Arezzo 22 settembre 2016

**INTERROGAZIONE IN MERITO ALLE "MODIFICHE NON SOSTANZIALI PROGETTATI  
PER L'IMPIANTO SMALTIMENTO RIFIUTI" AISA IMPIANTI SPA**

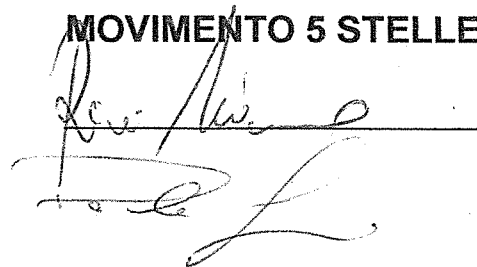
il parametro riguardante il tempo di funzionamento preso a riferimento per poter richiedere la modifica non sostanziale, e quindi non assoggettabile a VIA, non dovrebbe essere 365 gg bensì 335 gg come sopra riportato, essendo l'effettivo tempo di lavoro dell'impianto.

Prendendo questo riferimento per calcolare la quantità giornaliera, il risultato va oltre i limiti imposti dalla Dlgs. 152/2006 ovvero 10 t/g , in quanto  $3600:335=10,74$  t/g.

di verificare i dati e parametri espressi nella valutazione del CIMIS e se fosse appurata la valutazione di cui sopra da noi evidenziata, invalidare la richiesta di AISA impianti spa, in quanto non sussisterebbe più la condizione per rientrare tra le "modifiche non sostanziali" dell'impianto.
